## 第3回 福岡空港技術検討委員会

第2回委員会における指摘事項とその対応(案)

平成22年7月7日

# ○制限高さの緩和効果の検討

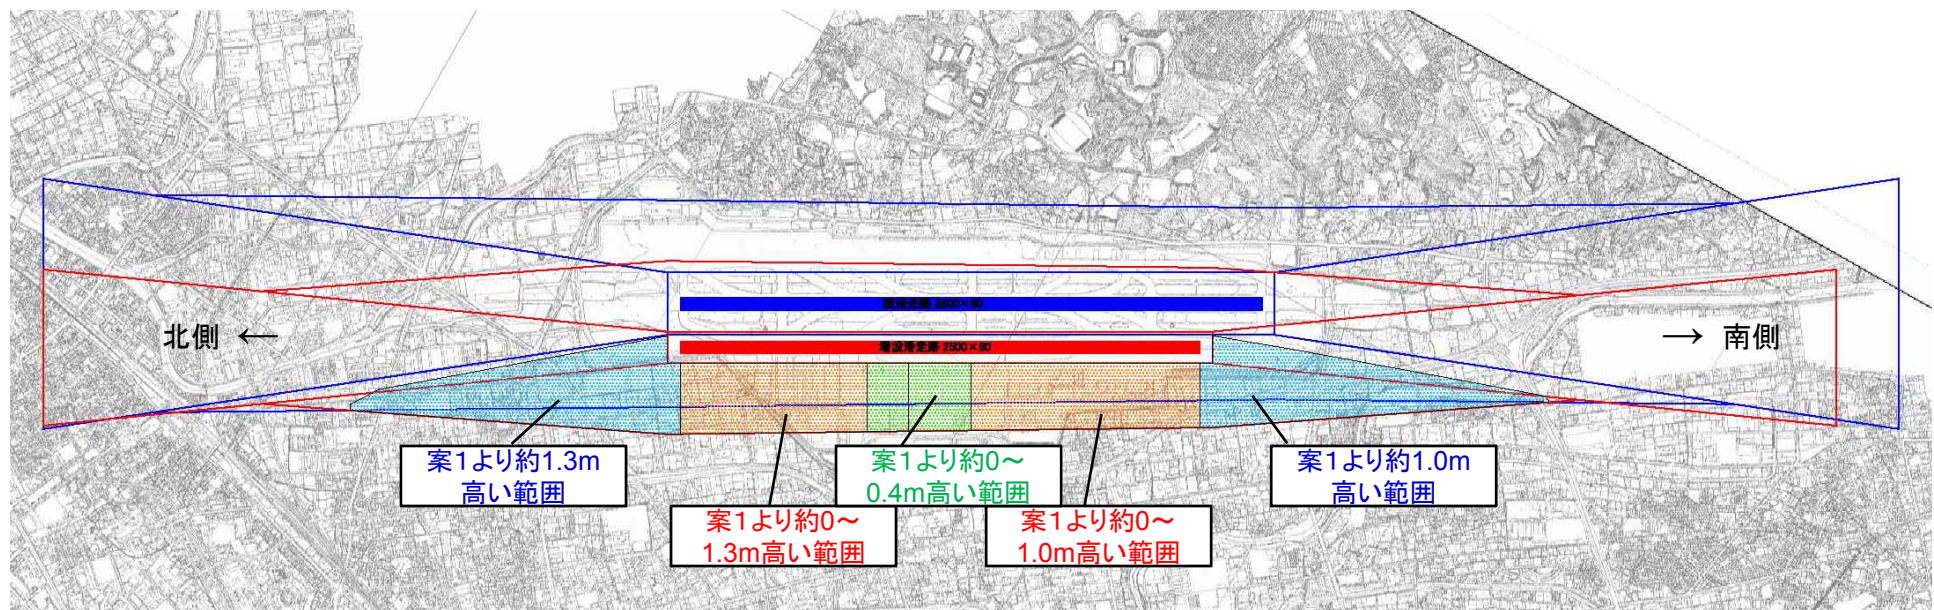
項目	指摘事項	対応(案)
滑走路等の縦横断面等の検討について	<p>・建設費の差も定量的に示す必要はあろうが、同時に滑走路高さを高くすることによる制限高さの緩和効果についても示すべき。そうでないと、単に安い方がよいという評価になりかねない。(浅野委員)</p>	<p>現状より制限高さが低くなる区域における案1(滑走路高さを最も低く設定した場合)と案3(滑走路高さを最も高く設定した場合)の制限高さの差を検討した。(資料1)</p> <p>制限高さが緩和される効果は、定性的には存在すると考えられる。仮に緩和される高さが4mあれば、建築物として建設可能な容積が1階分増加することになり、具体的な効果が算定できるかもしれない。しかしながら今回の滑走路等の縦横断面の検討に伴う制限高さの緩和効果は場所により異なるが0m~1.3mであり、その効果の定量化が難しい。</p> <p>なお、この定性的に存在すると思われる効果は、費用便益分析の便益としても算定していない。</p>
	<p>・p12の縦断線形図はデフォルメしているため、逆に一般人には誤解を与えかねない。PIでの示し方については工夫すること。(浅野委員)</p>	<p>PIレポート(詳細版)作成時に考慮する。</p>
ターミナル施設配置の基本方針について	<p>・現在東側の平行誘導路二重化の検討を進めてもらっているが、ターミナルビルのセットバックにあたって構内道路の線形が変更となり、周辺道路を含めて現状よりも狭隘化することが想定されるため、旅客等の利便性が低下することにならないか懸念している。(浦委員)</p>	<p>東側平行誘導路二重化については、現在も関係者間で意見交換を行っている状況である。特に道路については、その線形を変更する必要があることから、警察を含む関係者と今後更なる調整を行い、空港内と空港隣接地周辺における安全性、利便性が確保できるよう検討を進めて行くこととしている。</p>
	<p>・現状の内際ターミナル連絡バスは不便であるとの意見もあり、今後国際線の需要が伸びるとのことであれば、東西ターミナル間の連絡方法のあり方についても何らかの検討が必要ではないか。(浦委員)</p>	<p>総合的な調査段階のステップ4においても、現空港が抱えている課題の1つであることは十分認識しているところであり、引き続き、関係者間で調整しながら対応策を検討していくこととしている。</p>

増設滑走路の整備に伴って新たに設定される制限表面（進入表面・転移表面）では、一部の区域で現状より建築物等の制限高さが低くなる。しかし、制限高さは滑走路高さを高く設定することで緩和されることから、現状より制限高さが低くなる区域における案1と案3の制限高さの差を検討した。

仮に滑走路高さを案1に設定した場合は、制限高さは現状より最大約19m低くなるが、案3に設定することにより、制限高さは北側区域では最大約1.3m、南側区域では最大約1.0m緩和される。また、増設滑走路中央付近の西側では最大約0.4m緩和される。

### 滑走路処理能力最大ケース

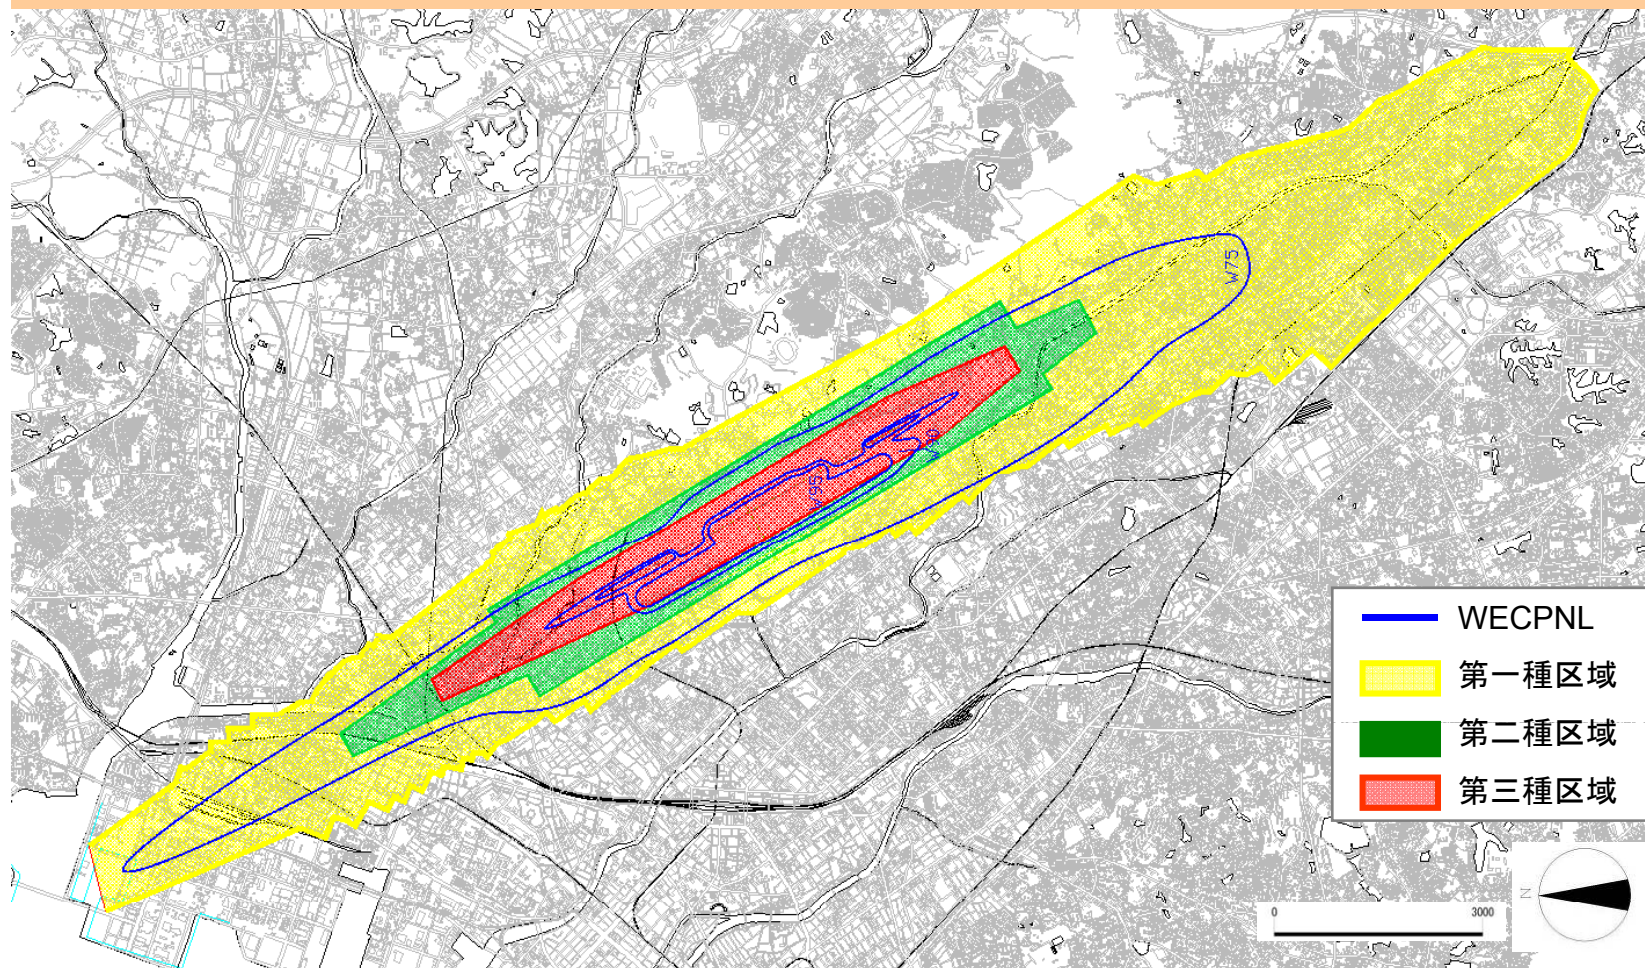
航空機騒音の影響範囲検討について	<p>・今回の検討は需要予測値に基づいているものであるが、地域住民としては増設後の最大処理能力の場合の騒音影響がどうなるかについても関心があると思われるので、参考でいいので検討してみてもどうか。(長谷川委員)</p>	<p>滑走路の処理能力が最大(年間離発着回数が19.7万回)となるケースについて、参考情報としてコンターを作成した。この場合の滑走路の運用方法については、第2回技術検討委員会で提示した1案と同様の、増設滑走路を出発・現滑走路を到着の完全分離とした。</p>
滑走路等の縦横断面等の検討について	<p>・滑走路高さの複数案比較について、金額がどの程度違うか分からないと、案3が一番よいとは今の段階で断言できないのではないか。(善委員長)</p>	<p>滑走路高さによって施工規模の差が顕著な土工事について、概算土工量と概算金額を算出し、比較を行った。(資料1)</p>

滑走路の処理能力が最大(年間離発着回数が19.7万回)となるケースについて参考情報として、コンター図を作成した。その場合の滑走路の運用方法は、増設滑走路を出発、現滑走路を到着で使用する前提である。

- ① 前回との大きな違いは、需要予測値に基づく1日当りの発着回数ではなく、ピーク時以外の昼間時間帯もピーク時と同数の最大処理能力まで活用した発着回数を1日当りの最大処理発着回数と仮定し、騒音予測コンターを計算している。
- ② 今回検討したケースでは、騒音の影響 (WECPNL95) が、現行の騒音対策区域 (第三種区域) の一部を越える結果となったが、その区域は、拡張後の空港の区域内となる予定である。
- ③ 滑走路増設後の航空機騒音の影響区域は、現行の騒音対策区域内でおさまることを前提としており、今後、精査が必要である。
